1.1 CONCEPTO TÉCNICO No. CT:	**5749**
1.2 ÁREA:	TÉCNICA Y DE GESTIÓN
1.3 COORDINACIÓN:	INVESTIGACIÓN Y DESARROLLO
1.4 REFERENCIA CRUZADA RADICADO FOPAE:	2009ER17362
1.5 RESPUESTA OFICIAL No.	RO-40100

2.1 SOLICITANTE:	Alfonso Uribe S. y Cía S.A.
2.2 PROYECTO:	Colegio Marymount
2.3 LOCALIDAD:	11. Suba
2.4 UPZ:	23. Casa Blanca Suba
2.5 BARRIO O SECTOR CATASTRAL:	Vereda Suba Cerros II
2.6 DIRECCIÓN:	Calle 169B No. 74A - 02 (*) Avenida Carrera 72 No. 169B-41 (**)
2.7 CHIP:	AAA0132HOZE y AAA0153 MULF
2.8 ÁREA (Ha):	4.4
2.9 FECHA DE EMISIÓN:	Enero de 2010
2.10 EJECUTOR DEL ESTUDIO:	Alfonso Uribe S. y Cía. S.A. Estudios de Suelos

El presente concepto técnico corresponde a la SEGUNDA revisión realizada por la DPAE al Estudio de Amenaza y Riesgo por Procesos de Remoción en Masa para el proyecto Colegio Marymount, ubicado en la Calle 169B No. 74A-02, de la Localidad de Suba, en cumplimiento a lo estipulado en el Artículo 141 del Decreto 190 de 2004 y en el marco de lo establecido en la Resolución 227 de julio 13 de 2006, por estar localizado en zonas de amenaza media y alta según el Plano normativo "Amenaza por Remoción en Masa" del POT.

Figura 1. Localización General del Proyecto "Colegio Marymount", en el Plano Normativo de Amenaza por Remoción en Masa del POT (Decreto 190 de 2004).

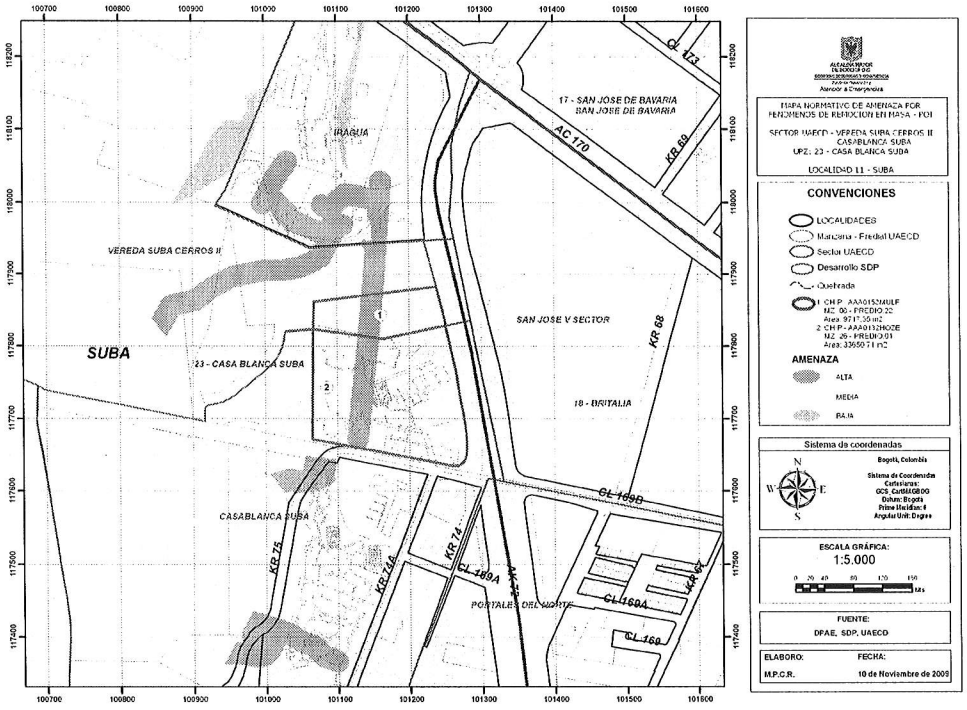
Teniendo en cuenta el Plano Normativo de Amenaza por Remoción en Masa del POT (Decreto 190 de 2004), en el predio de interés se encuentran zonas de amenaza alta por procesos de remoción en masa asociadas a la presencia de valles aluviales de las quebradas intermitentes identificadas, las cuales no han sido cartografiadas ni analizadas por el Consultor del estudio. En este sentido se requiere que el Consultor analice explícitamente la presencia de tales drenajes o ratifique la ausencia de los mismos.

Teniendo en cuenta el Plano Normativo de Amenaza por Remoción en Masa del POT (Decreto 190 de 2004), en el predio de interés se encuentran zonas de amenaza alta por procesos de remoción en masa asociadas a la presencia de valles aluviales de las quebradas intermitentes identificadas, las cuales no han sido cartografiadas ni analizadas por el Consultor del estudio. En este sentido se requiere que el Consultor analice explícitamente la presencia de tales drenajes y la posible incidencia de los mismos en los fenómenos de remoción en masa que afecten el área o se podrían generar. Lo anterior atendiendo lo expresado en el numeral 3.2.1.4. del artículo segundo de la resolución 227.

Adicionalmente, en el Anexo D del estudio presentado no se encuentra ningún oficio relacionado con la disponibilidad de servicios públicos ni el comunicado de la Empresa de Acueducto y Alcantarillado de Bogotá con respecto a zonas de ronda y preservación ambiental para el predio con nomenclatura oficial AK 72 No. 169B-41, CHIP AAA0153 MULF uno de los dos predios que integran la zona de estudio, tal como lo manifiesta el Consultor en la página 47 del estudio; en este sentido es necesario que se incluya la información correspondiente y se analice de manera explícita los factores que sirvieron de base para la incorporación del área específica dentro de una zona de amenaza alta (ver Figura 1).

El Consultor anexa la comunicación 31300-2009-1129 del 22 de julio de 2009 en donde la Empresa de Acueducto y Alcantarillado de Bogotá manifiesta que el predio ubicado en la Carrera 72 No. 169B-49 (CHIP:AAA0153MUMR), *"[...] no se encuentra afectado por ninguna ZMPA (Zona de Manejo y Preservación Ambiental) ni por ninguna Zona de Manejo por la presencia de algún cuerpo hídrico oficial de la Empresa*".

El Consultor anexa nuevamente la comunicación 31300-2009-1304 del 21 de agosto de 2009 en donde la Empresa de Acueducto y Alcantarillado de Bogotá – EAAB manifiesta que los predios ubicados en la Avenida Carrera 72 No. 169B-41, *"[...] no se tiene afectaciones por concepto de Zona de Reserva Ambiental por Rondas Hidráulicas y/o Zonas de manejo y Preservación Ambiental";* asimismo, mediante comunicación S-2009-295340 la EAAB indica que el predio ubicado en la Calle 169B No. 74A- 02 *"[...] No se encuentra en Zona de Ronda Hidráulica de la conformación del sistema hídrico de la ciudad".*
